Bergamo, 06 giugno 2025  
Prof. n. 13346/25 – 0129ST/nv

**OGGETTO: Suggerimenti e proposte inerenti DOCUMENTO DI SCOPING (Rapporto Preliminare – art. 13, c. 1, D.lgs n. 152/2006) per la Valutazione Ambientale Strategica (VAS), inerente alla VARIANTE al PIANO DI GOVERNO DEL TERRITORIO (PGT) del Comune di FONTENO**

**Grafico Previsione popolazione insediabile e andamento demografico**

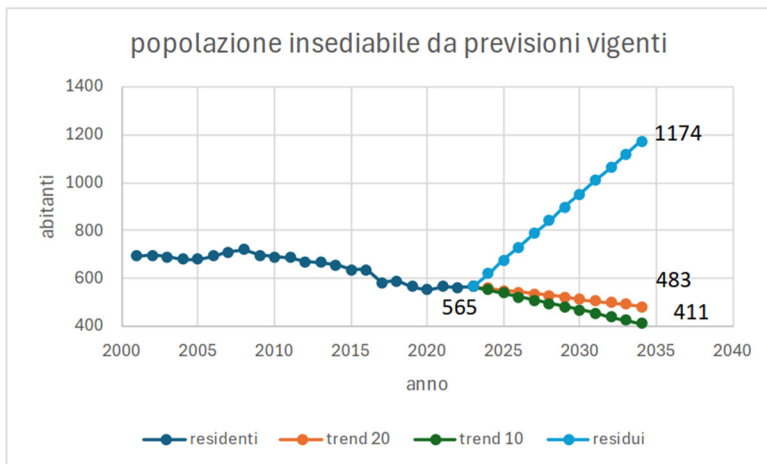
Tale conteggio trova conferma nel grafico della popolazione insediabile che partendo dagli attuali 565 residenti e aggiungendo i suddetti 609 conduce appunto al valore di 1174 residenti indicati nel grafico sottoriportato. Il trend previsto di potenzialità insediabile indica un andamento crescente mentre lo stesso trend relativo alla popolazione residente, sia calcolato sulla base dei 10 sia dei 20 anni precedenti, risulta essere decrescente. Questa diversità è dovuta alla natura degli interventi non ancora attuati che risultano essere destinati ad una residenzialità con finalità

Per quanto riguarda le ripercussioni dell'incremento di residenti previsto in termini di carico sull'impianto di depurazione non siamo in grado di fornire alcuna indicazione in quanto, come già scritto, l'impianto di depurazione di Paratico è di competenza di ACQUE BRESCIANE S.r.l.

**Ambiti di Trasformazioni già nel PGT Vigente e confermate in sede di Variante**

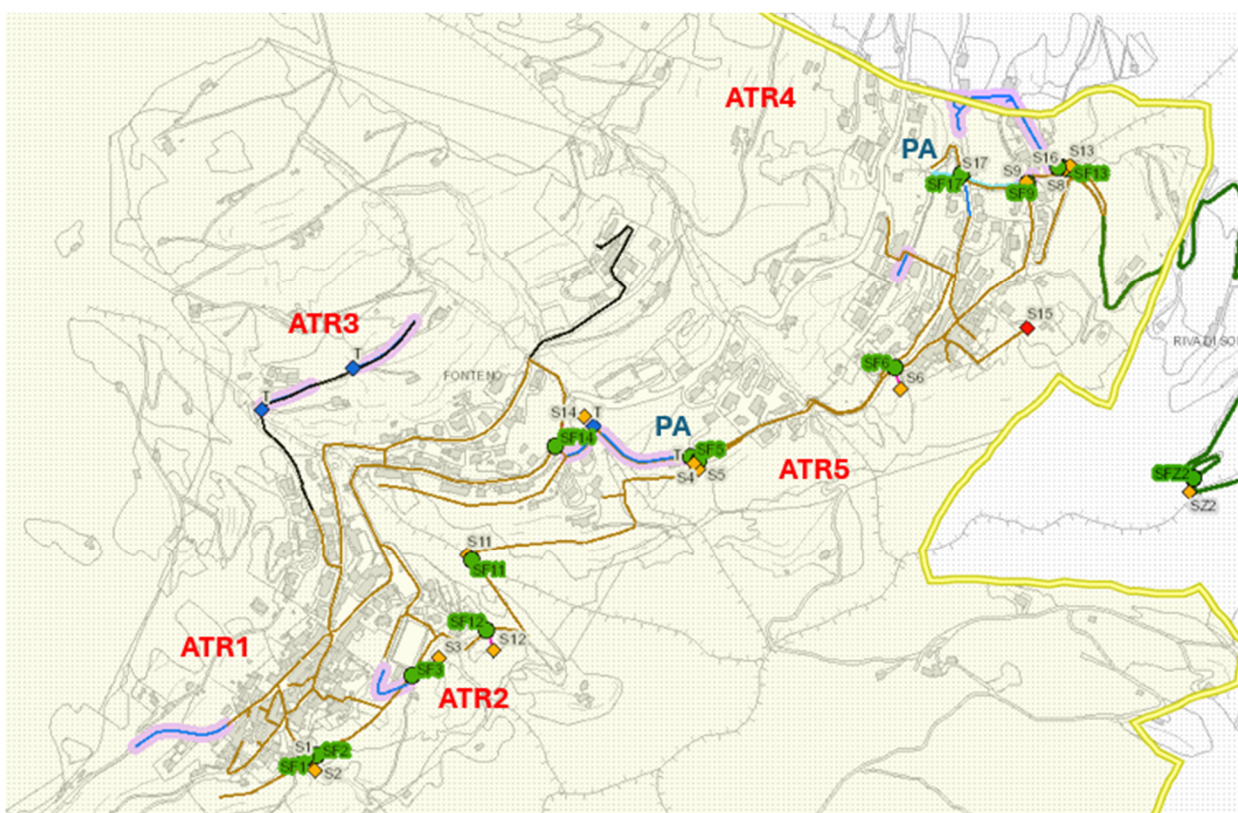
Sovrapponendo gli Ambiti di Trasformazione alla rete della fognatura comunale si evidenzia come le ATR2 e ATR5 si trovino in posizione altimetricamente a valle rispetto al tracciato della rete. Mentre le ATR1, ATR3 e ATR4 pur essendo posizionate in aree poste a monte della rete fognaria non sono ad essa adiacenti, e in particolare per l'ATR4 si evidenzia una distanza significativa dalla rete stessa:

Per quanto Riguarda la ATR4 risulta necessario anche un prolungamento della rete acquedottistica.

Essendo l'incremento potenziale dei residenti significativo rispetto alla situazione attuale ci si riserva la possibilità di verificare la idoneità idraulica delle reti di acquedotto e fognatura in seguito ad una meglio definita quantificazione, e localizzazione, del carico sulle reti stesse.

Risulta quindi indispensabile, al momento dell'avvio dei procedimenti di attuazione degli interventi, un'analisi puntuale della problematica di allaccio alla rete fognaria comunale.
